RESOLUCIÓN N° 002092 (24 SEP. 2024)

“Por la cual se resuelven unos recursos de reposición interpuestos en contra de la Resolución 1351 del 5 de julio de 2024 y se toman otras determinaciones”

Por medio de la Resolución 1351 del 5 de julio de 2024, esta Autoridad Nacional autorizó la modificación de la Licencia Ambiental otorgada mediante Resolución 1326 del 05 de agosto de 2020 (modificación 1 de la Licencia Ambiental del proyecto UPME 01 de 2013 (Soacha – Tequendama).

Figura 1 Ubicación de la plaza de tendido 2 sobre la unidad de cobertura de otros cultivos transitorios

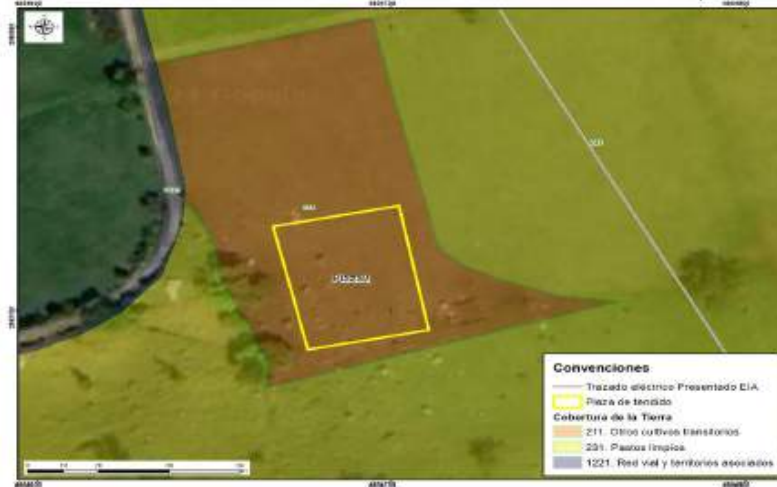
Conforme lo establecido en la zonificación del DMI, adoptada en la Resolución 1596 del 2 de junio de 2006, la plaza de tendido 2 se ubica dentro en una zona de producción y subzona agroforestal sostenible y una zona de protección absoluta. No obstante, tal y como se referenció en el complemento al EIA, dicha área se encuentra dentro de una cobertura de cultivos transitorios (Ver Figura 1 y Fotografía 1), razón por la cual, no es necesario realizar mantenimiento tipo rocería o aprovechamiento forestal. Al no realizarse estas intervenciones no se afectarán los valores de conservación de estas zonas establecidos en la zonificación del área protegida, según se observan en las siguientes imágenes:

Figura 3 Coberturas Plaza de tendido 9

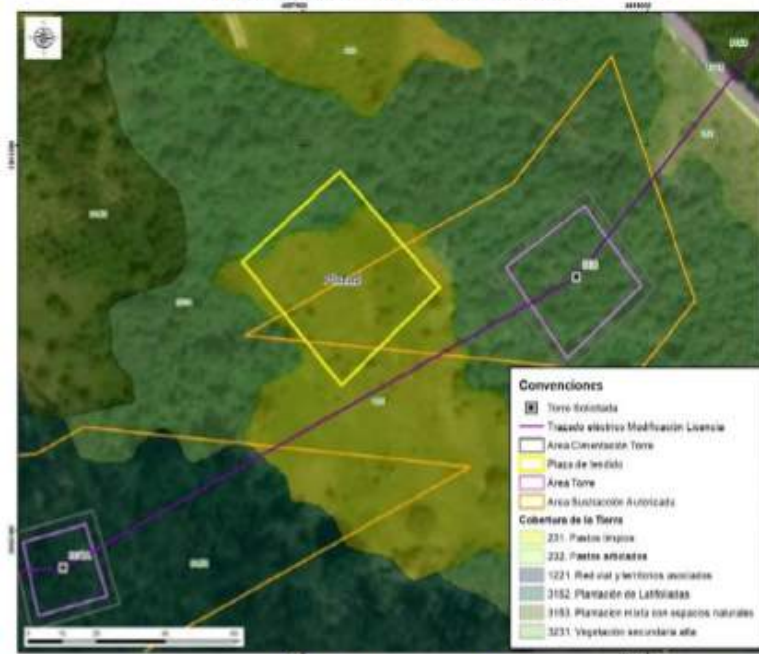
En consecuencia, el acceso Acc-307A-PT98 es necesario para acceder a la plaza con el fin de ejecutar las maniobras que hacen parte de la actividad del tendido. Con relación al argumento de ANLA de que el acceso se encuentra en un área no sustraída nos pronunciaremos más adelante en las consideraciones del acceso 307A-PT98.

En las siguientes figuras se presenta la cobertura actual de la plaza de tendido y el área donde se localiza:

Figura Cobertura Acc-306

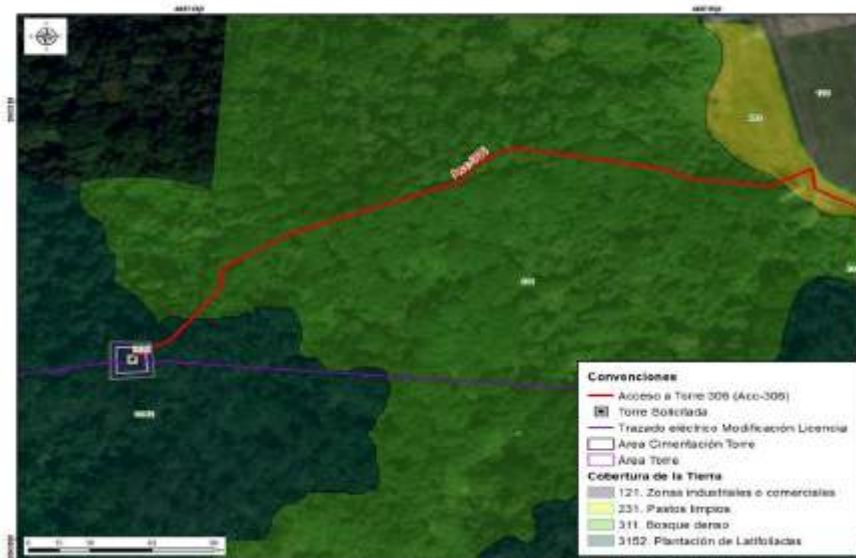
cobertura de bosque denso y de plantación latifoliadas que permite llegar al sitio de torre 306, tal y como se observa en las siguientes figuras.

Figura 12 Ingreso Acc-307 a torre 307

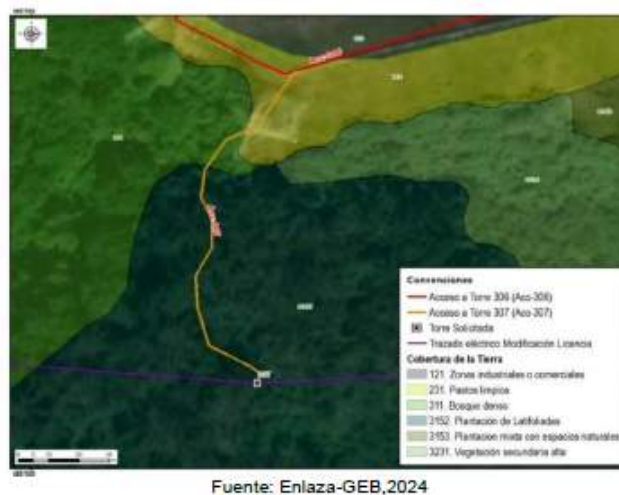
Para llegar al ingreso al acceso acc-307 se inicia en el carreteable privado de la subestación acc-306 por aproximadamente 110 m, el cual se ubica sobre una cobertura de zonas industriales o comerciales. Posteriormente, se continua sobre un camino con cobertura de pastos limpios, bordeando el cerramiento de la subestación por aproximadamente 300 m km hasta llegar al ingreso del acceso acc-307 correspondiente al sendero existente de cobertura de bosque denso y de plantación latifoliadas por aproximadamente 130.49 m hasta llegar al sitio de la torre 307, como se observa en las figuras 1

Respecto a la discrepancia entre lo mencionado en el capítulo 3 del complemento del EIA y lo presentado en el MAG sobre la rocería planteada, se aclara que no se realizarán actividades de mantenimiento tipo rocería, teniendo en cuenta las características mencionadas anteriormente, por lo tanto, la diferencia obedeció a un error involuntario.

Figura 18 Cobertura Acc-307^a

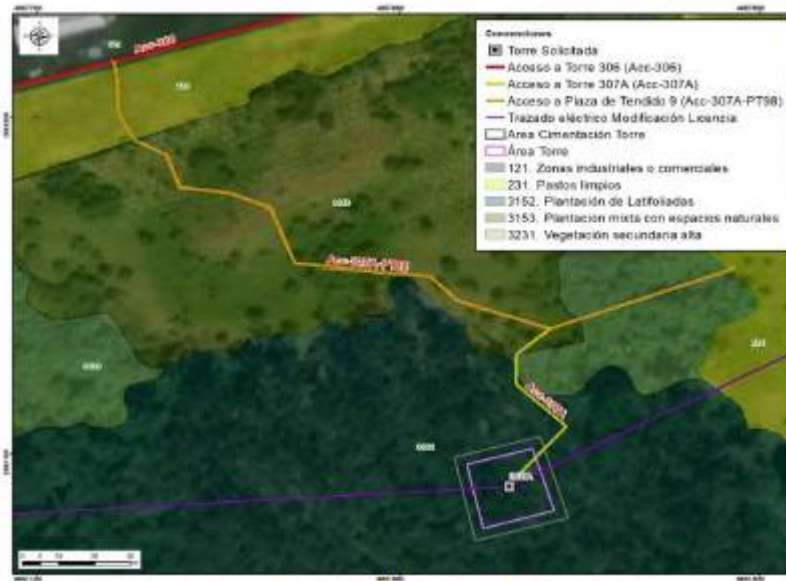
Para llegar al ingreso del acceso ACC-307A se inicia en el carreteable privado de la subestación ACC-306 por aproximadamente 110 m, el cual se ubica sobre una cobertura de zonas industriales o comerciales. Posteriormente, se continúa sobre el camino con cobertura de pastos limpios bordeando el cerramiento de la subestación por aproximadamente a 140 m. En este punto se toma el camino/sendero existente Acc-307A-PT98 ubicado en cobertura de plantación mixta con espacios naturales, el cual se recorre por 170 metros aproximadamente hasta el ingreso del camino/sendero existente Acc-307A ubicado en cobertura mixta con espacios naturales y plantación de latifoliadas hasta llegar al sitio de la torre 307A, como se observa en las siguientes figuras. Las condiciones del acceso, tanto para el carreteable como para el camino/ sendero, no requieren adecuaciones como actividades de mantenimiento tipo rocería, toda vez que los árboles en el trayecto final son altos, y no se observan arbustos que obstruyan el ingreso para el paso del personal y materiales, como se observa en la Fotografía 11:

Figura 21 Cobertura Acc-308

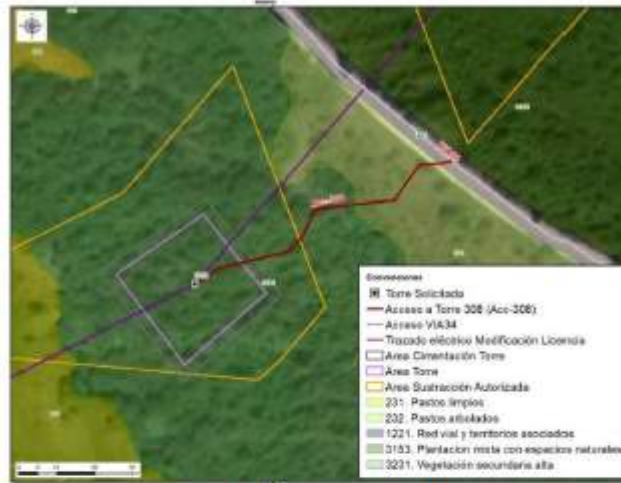
Por lo anterior, es importante aclarar que la discrepancia entre lo mencionado en el capítulo 3 del complemento del EIA y lo presentado en el MAG sobre la rocería planteada obedece a un error involuntario con presentado en el MAG.

Figura 26 Coberturas Acc-310

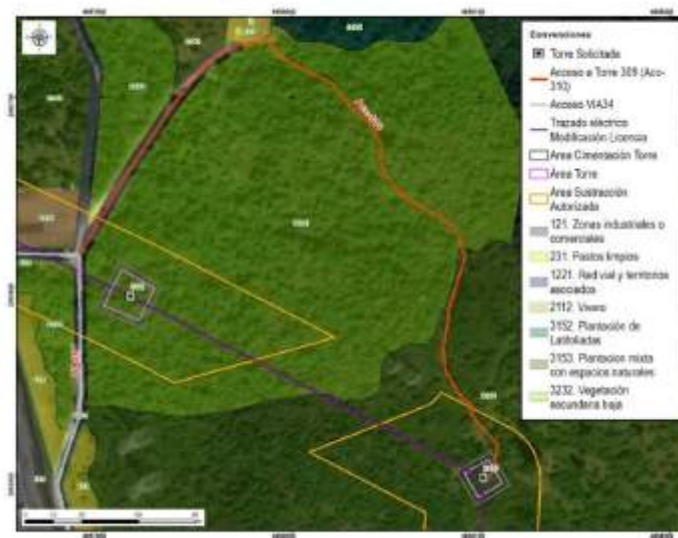
De acuerdo con las condiciones del acceso, es relevante aclarar a la autoridad que este no requiere solicitud de permiso de aprovechamiento forestal. Al respecto, se considera técnicamente que el acceso sendero está intervenido del Bosque Renace, aspecto que no hace necesario realizar mantenimientos tipo rocería como tampoco aprovechamiento forestal para este tramo. Sin embargo, los últimos 40 metros del acceso proyectado para llegar al sitio de torre se encuentra en cobertura de plantación mixta con espacios naturales en los cuales se requiere actividades de rocería para el ingreso de materiales y equipos para la construcción de la torre, como se mencionó en la tabla 3-8 Descripción de accesos a sitios de torre del complemento del EIA.

Figura 31 Acc-311 en la zonificación y sub-zonificación del DMI

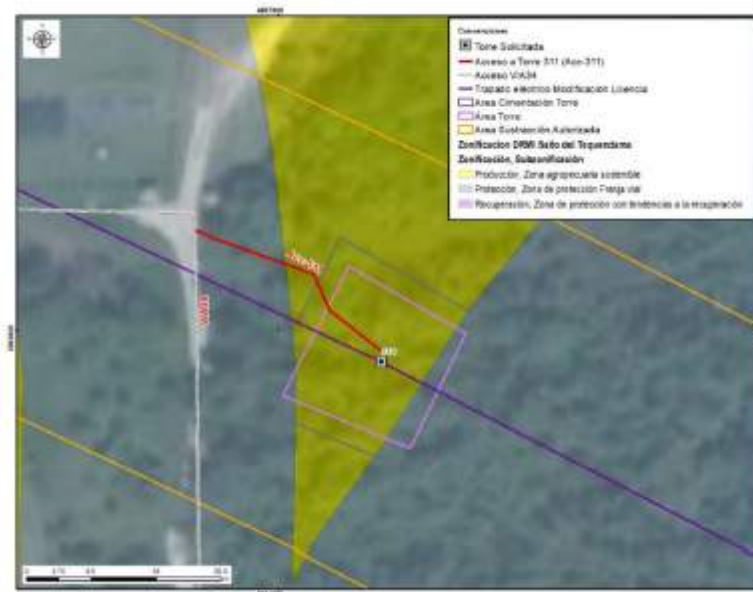
Respecto a lo mencionado por ANLA en sus argumentos en cuanto a la discrepancia entre lo evidenciado en la visita de evaluación y lo presentado en el MAG sobre la rocería planteada, se aclara que se realizarán actividades de mantenimiento tipo rocería, teniendo en cuenta las características mencionadas anteriormente y, por lo tanto, se considera que se presenta consistencia con lo reportado en el MAG. Al respecto, es pertinente aclarar que

Figura 34 Acc-312 en la zonificación y sub-zonificación del DMI

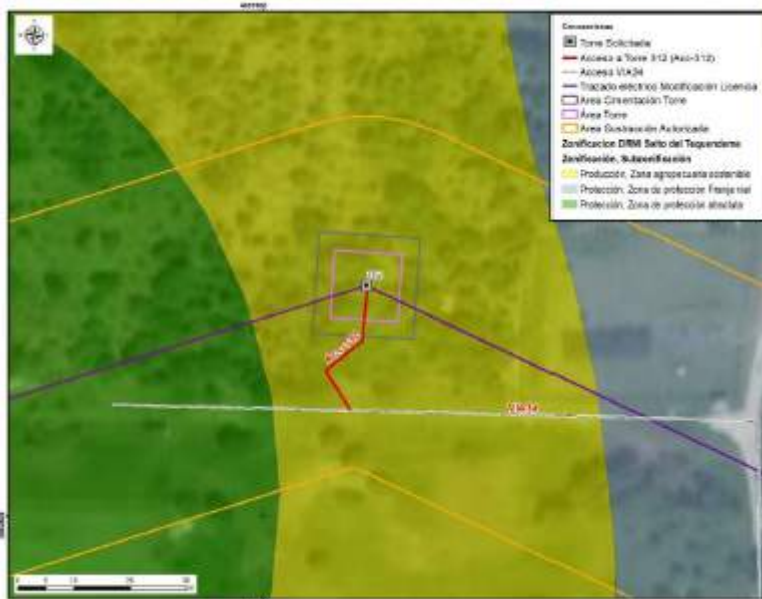
El camino/sendero ACC-312 se encuentra sobre cobertura de plantación mixta con espacios naturales, en el cual no es necesario tramitar el permiso de aprovechamiento forestal. Por el tipo de cobertura, tampoco se requieren actividades de mantenimiento tipo rocería, pues las características de la vegetación del acceso y el ingreso de los materiales y equipos para la construcción y montaje de la torre 312 se realizará de manera peatonal, como se menciona en la tabla 3-8 Descripción de accesos a sitios de torre del capítulo 3. Descripción del proyecto del complemento del EIA. Asimismo, la longitud es de aproximadamente 26.50m hasta el sitio de torre, razón por la cual, no se justifica un

Respecto a lo señalado por ANLA frente a la discrepancia entre lo mencionado en el capítulo 3 del complemento del EIA sobre la rocería planteada y lo presentado en el MAG, se aclara que por las características del terreno mencionadas anteriormente no se realizarán actividades de mantenimiento tipo rocería. Por lo tanto, la diferencia advertida por la autoridad obedece a un error involuntario consignado en el MAG.

Figura 1 Área de influencia total para el proyecto

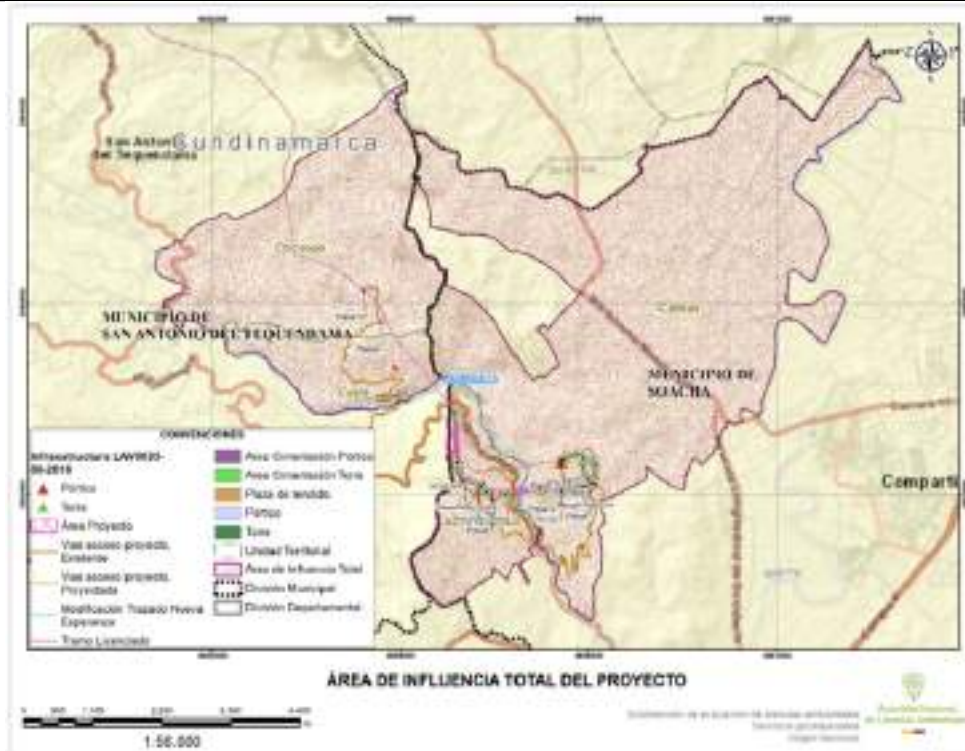
Frente a lo expuesto el Equipo Evaluador Ambiental de la ANLA, realizó la verificación de la información considerada en el concepto técnico 4703 del 05 de julio de 2024 que sirvió de sustento para emitir la Resolución 1351 del 5 de julio de 2024, en el cual señala que el área de influencia total del proyecto incorpora las Veredas San Francisco y Canoas en jurisdicción del municipio de Soacha; y veredas Cúcio y Chicaque en el municipio de San Antonio del Tequendama, como se presenta en la siguiente figura:
